改善箇所説明図

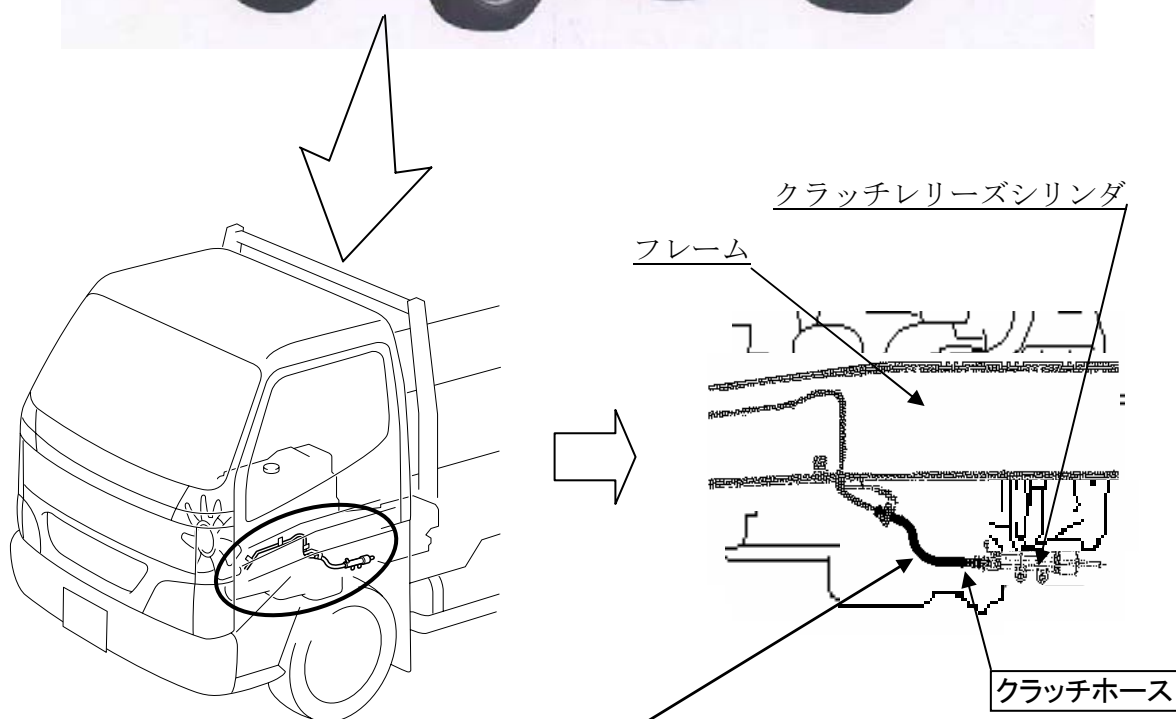
基準不適合発生箇所

クラッチマスターシリンダーからリリースシリンダの間のホースの強度が不足しているため、エンジン始動時等の振動により、ホースに亀裂が生じるものがある。そのため、そのまま使用を続けると、亀裂が進行し、オイルが洩れ、最悪の場合、走行中に変速出来なくなるおそれがある。

改善の内容

全車両、当該ホースを対策品と交換する。

識別: 当該クラッチホースの金具に黄色ペイントを塗布する。
